SEDIF
SERVICE PUBLIC DE L'EAU

Objet : Projet d'aménagement « Colline des Mathurins »

Annexe n°1

Remarques sur les annexes 6 « Volet eau de l'Etude d'impact » et 7 « Dossier de déclaration au titre de la Loi sur l'Eau »

ANNEXE II - Schéma de principe global

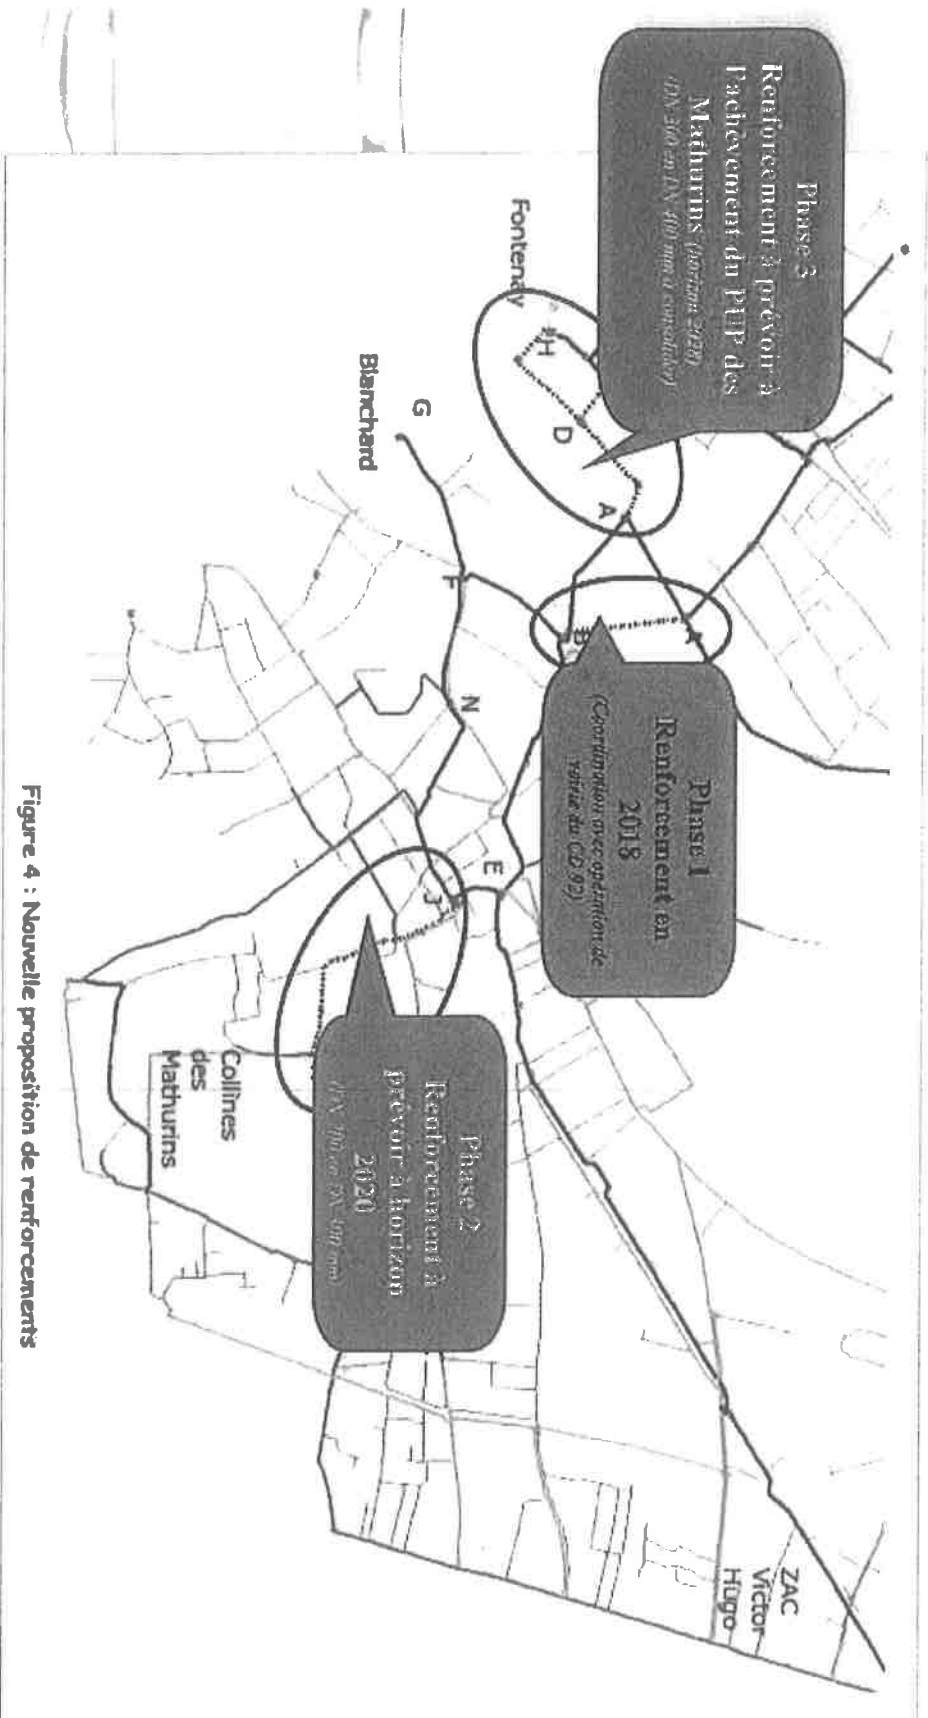
Seuls les travaux de renforcement du réseau d'eau potable de proximité, sur la section JK (se référer au schéma de principe global, annexe II), sont à financer par le demandeur. Afin que cette intervention puisse être réalisée dans les délais impartis, je vous invite à prendre contact avec le délégataire du SEDIF, Veolia Eau d'Ile-de-France, qui vous fera une proposition financière en application du barème des prix publics annexé au contrat de DSP dont il est attributaire.
